## 2016년도 문화재위원회

### 제8차 사적분과위원회 회의록

- ▣ 회의일시 : 2016. 8. 10 (수요일), 14:00 ~ 19:30
- ▣ 장 소 : 국립고궁박물관 회의실
- ▣ 출석위원 : 최성락, 고혜령, 김권구, 김왕직, 심정보,  
이만형, 이재범, 한필원, 허창수(이상 9명)
- ▣ 심의내용 및 의결사항 : 이하 자료와 같음

월함지 연결구간 문화재 지정 구역도(현재)

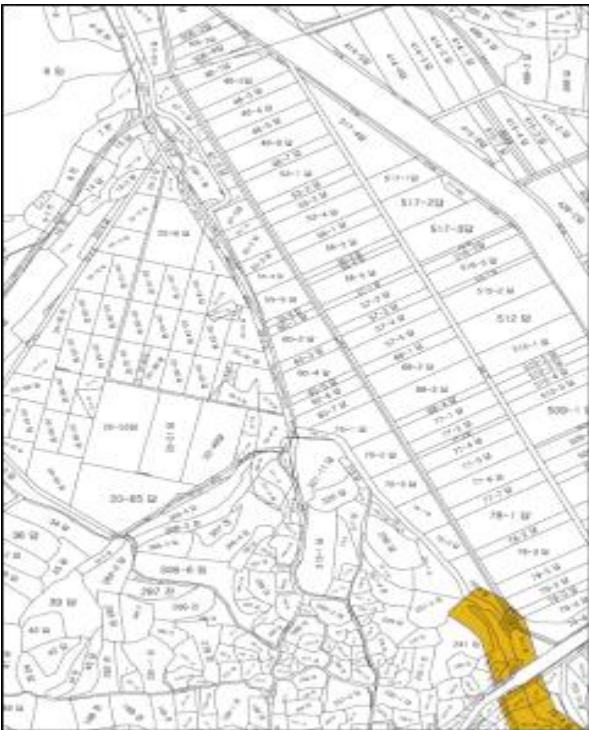
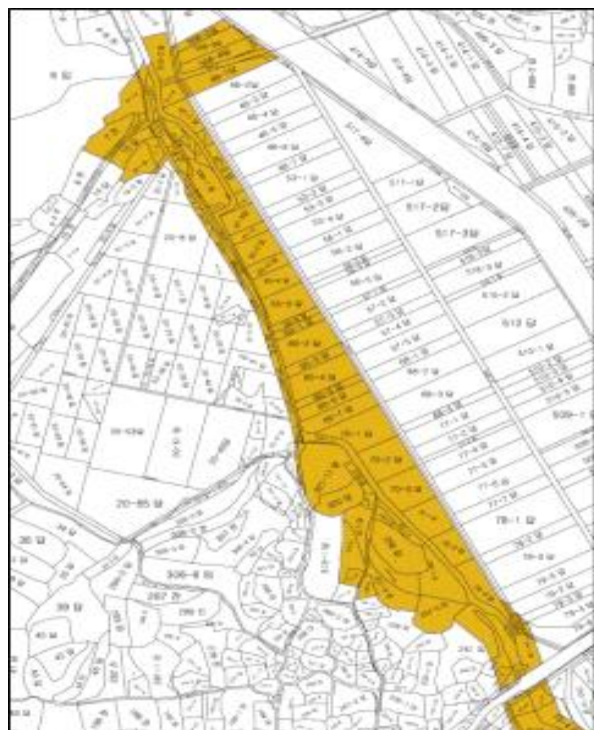
- 현재, 부소산성 동측으로 나성의 윤곽이 확인된 구역에 대해 고도보존 및 육성사업에 관한 특별법에 의해 역사문화환경 특별보존지구로 지정되어 있다. 따라서 월함지와 연결한 구간에 대해 문화재지정구역으로 미 설정된 나성 통과 구간은 지정구역으로 편입시켜 유적을 통합적으로 보존·관리함이 바람직하다고 판단된다.

부여 나성 일부 추가 지정·해제 후 현상변경허용기준 검토(안)

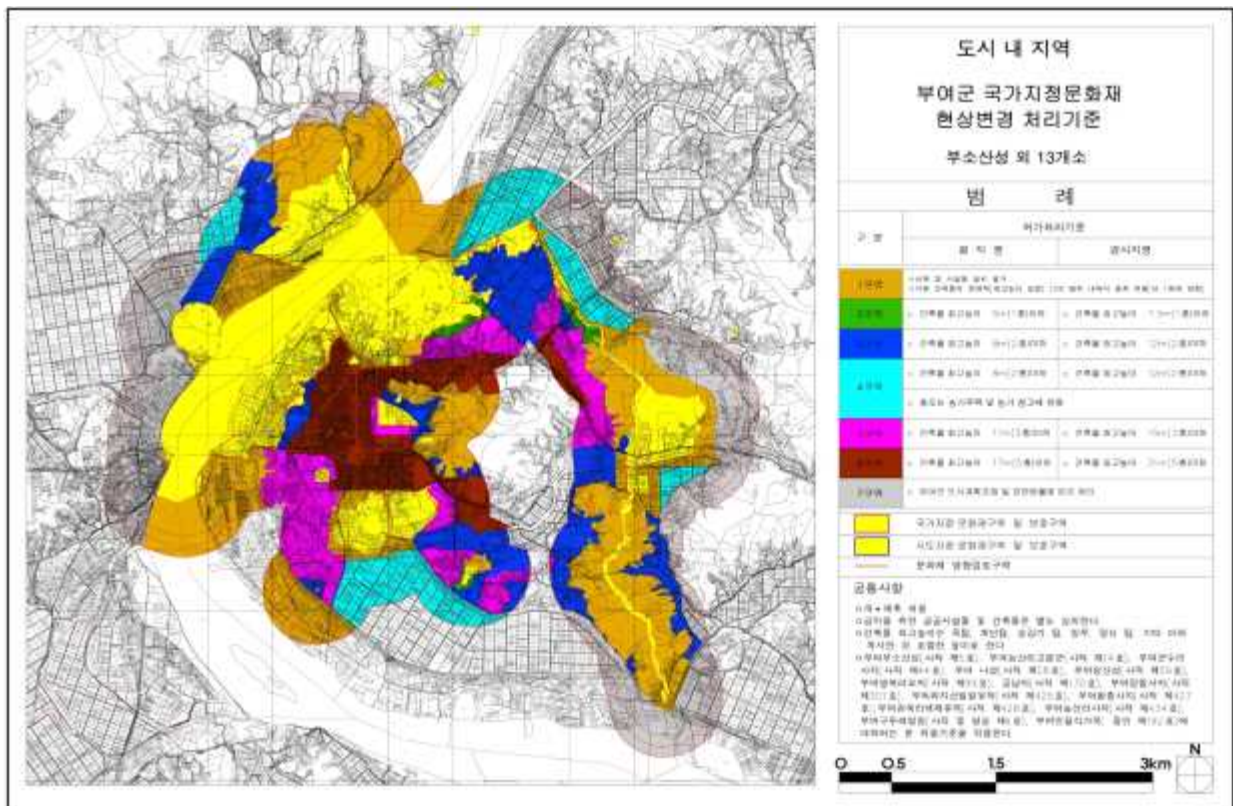
부여 나성의 동북측 추가 지정에 따른 현상변경허용기준은 나성과 연접한 구간을 고려하여 바로 연접한 구간은 나성의 규모를 넘지 않게 하고 왜소성의 차원에서 다음 켄를 일정한 높이로 조정할 필요가 있을 것으로 사료됨.

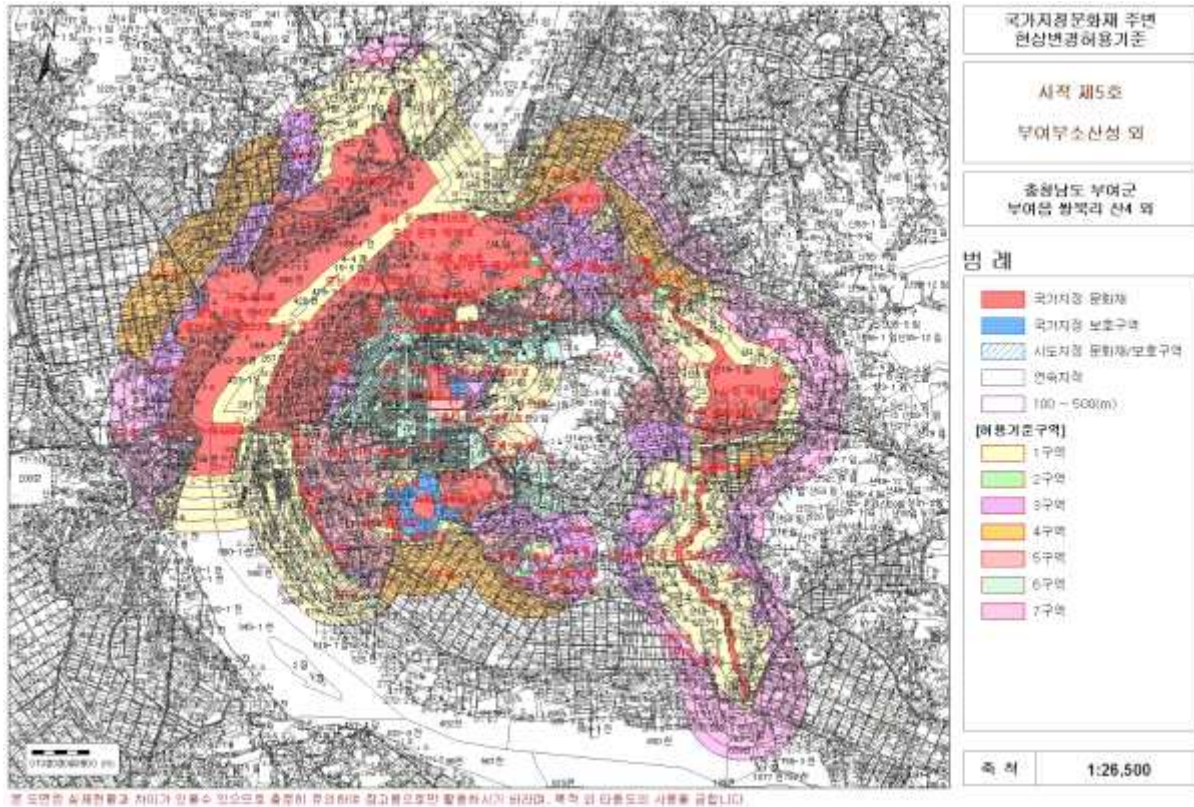
- 부여 나성의 서측 지정구역 해제에 따른 현상변경허용기준은 북측의 나성과 연결한 구간을 고려하여 바로 연결한 구간은 나성의 규모를 넘지 않게 하고 다음커는 기존의 현상변경허용기준 높이로 조정할 필요가 있을 것으로 사료됨.

○ 현상변경허용기준(조정)

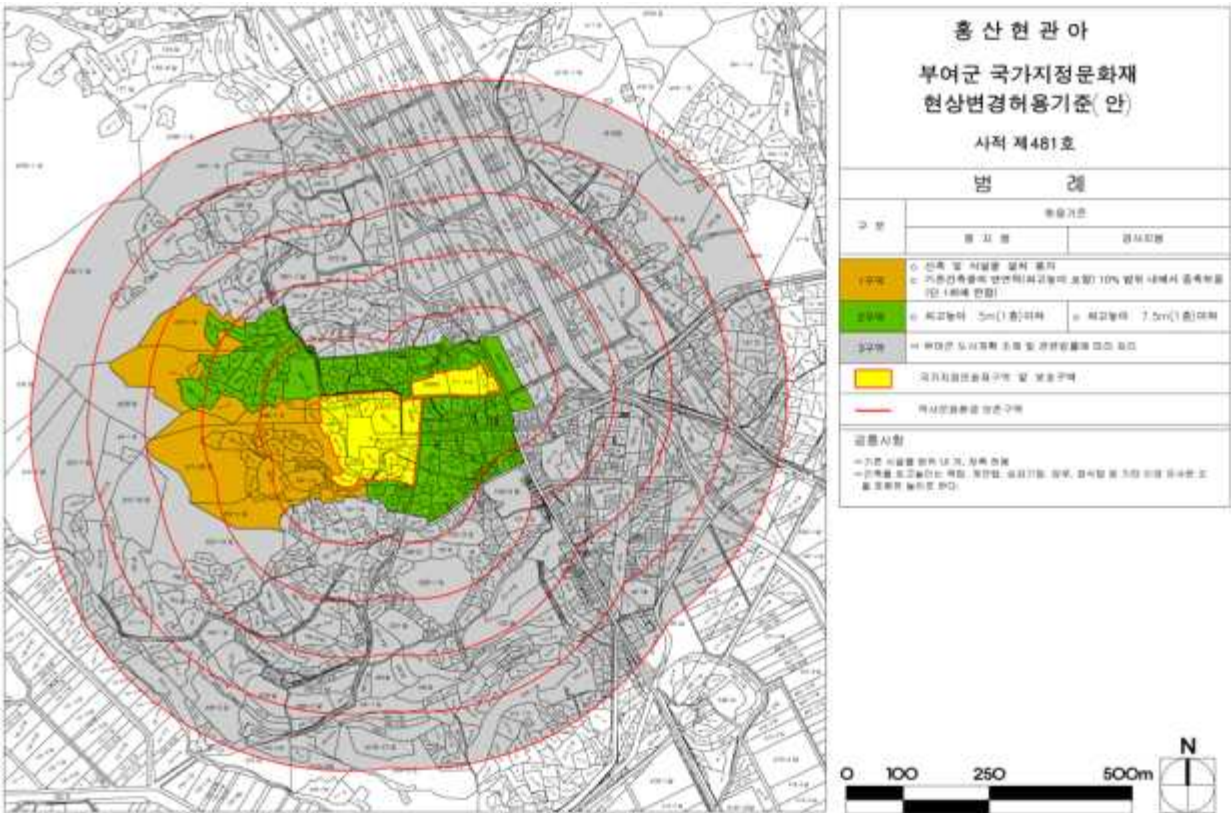
조정 현상변경허용기준은 당초 현상변경허용기준에서 문화재구역만을 확대하여 조정한 안으로, 홍산현 관아 동헌 뒤편의 시설물이 없는 임야는 1구역인 보존구역으로 설정하였고, 홍산현 관아 주변의 취락지는 2구역인 건축물 최고높이 5m(1층) 이하[경사지붕 7.5m(1층) 이하]로 설정하였으며, 그 외 지역은 3구역으로 설정하여 도시계획조례 및 관련 법률에 따라 처리하도록 한 것으로 적정한 현상변경허용기준이 될 것으로 판단됨,

※ 여주시에서 제출안

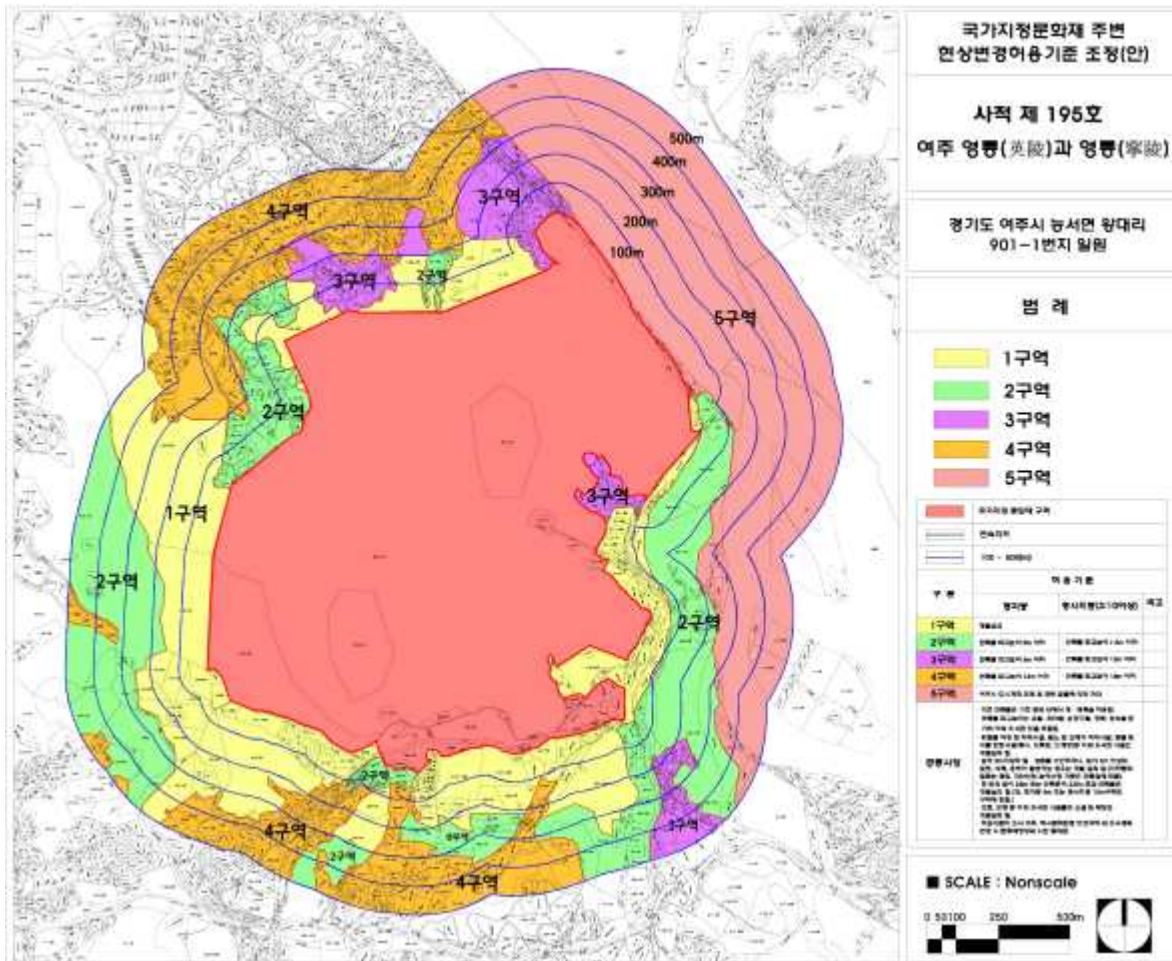
- 본 건은 여주 영릉과 영릉의 현상변경 허용기준을 검토하고자 하는 것임.
- 현재 여주 영릉과 영릉은 세계유산으로 지정되어 있으며, 연접지역은 주로 산지와 경지, 동측으로는 남한강을 끼고 주변 500m 반경 내에는 일부 1~2층 규모의 주택이 산재되어 있는 상황임.
- 능의 역사문화환경 내 경관 지표로는 장소성·조망성·마루선·일체성으로서, 일체성의 차원에서 볼 때, 북측의 튀어나온 지형과 남측의 임야는 1구역의 현황을 유지할 필요가 있음.
- 그러나 동측의 2구역 연접 평탄 지형과 서측 그릉 너머의 임야지역은 조망성과 일체성의 연관이 적으므로 2구역으로 조정하여도 무방함.
- 그 외 북서측의 논과 남측의 도로 연접 일부 부지도 조망성과 일체성의 연관이 적어 4구역으로 하여도 무방함.
- 단, 북측의 임야와 연접하여 현 2구역으로 되어 있는 곳은 주변환경과 조화를 위하여 3구역이 아닌 현황의 2구역을 유지하는 것이 바람직할 것으로 사료됨.

- 조건부가결
  - 현지조사의견대로 조정

#### (4) 문화재 보존 영향 행위기준(안) 검토

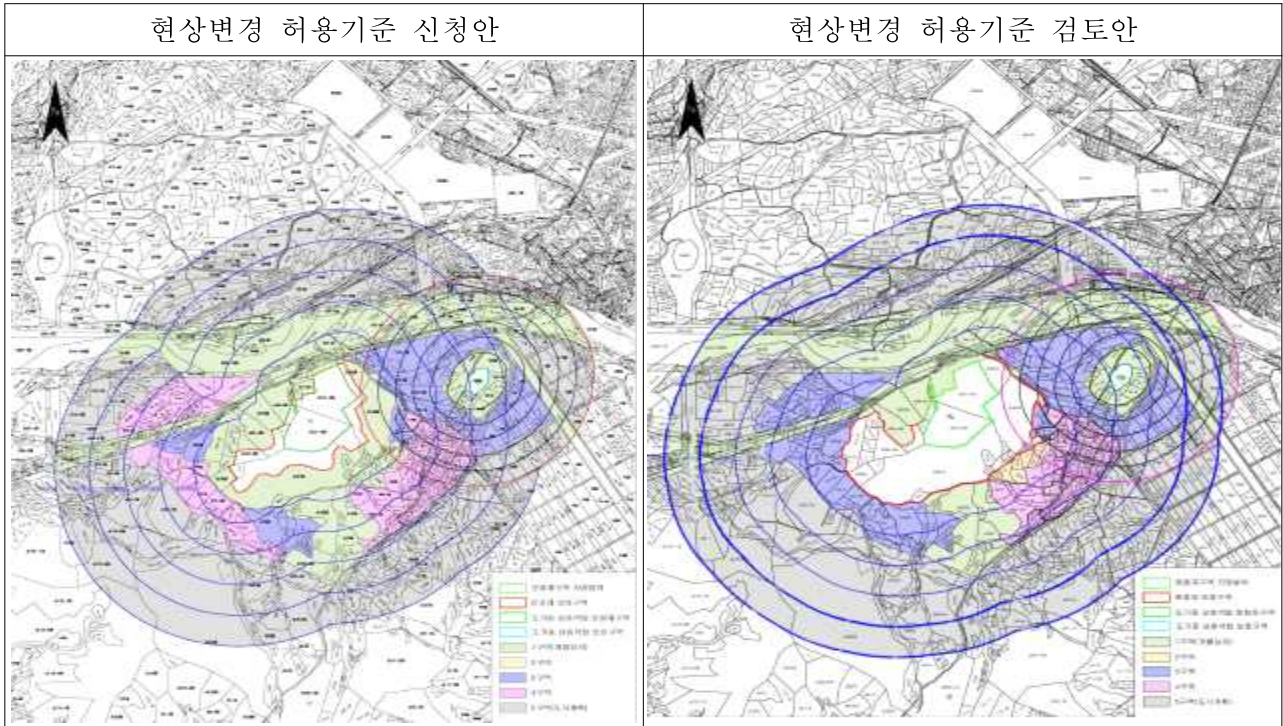
- 검토의견 : 현황 제출된 구역처럼 봉우리의 일부를 남겨두고 1구역(개별 심의구역)을 존치하는 것보다, 봉우리 전체를 지정하고 평탄화된 곳은 2~4층 규모로 하여 문화재 보존과 민원과의 조화를 꾀할 필요가 있음.
